## LuK Service Info

# Part Nr. 228 0209 10 – 280/280mm TGU6

**Info: New design / Neues Design / Nouvelle conception / Nuevo diseño / Nuovo disegno / Nuovo segno**

### 228 0209 10 replaces / ersetzt / remplace / sustituye a / sostituisce 228 0133 11

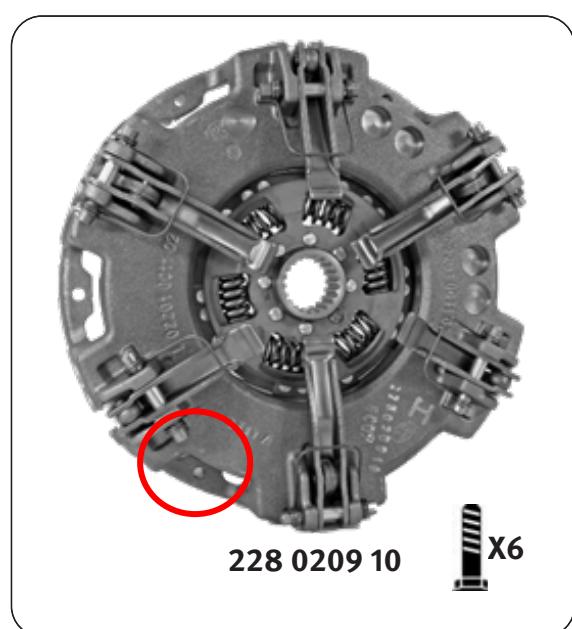
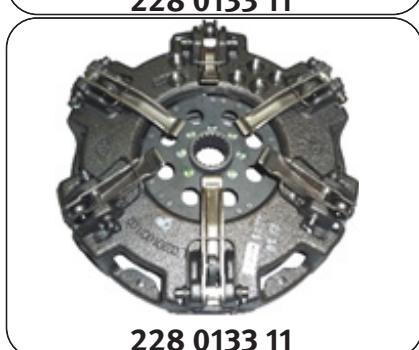
This new design utilises the latest clutch technology, using a vented housing for improved cooling and heat dispersal. Fully interchangeable with existing clutches with no modifications required to vehicle or flywheel. A new fixation bolt set 411 0033 11 6 x M8 x 1.25 x 45mm is supplied with new designs to accommodate the lower housing.
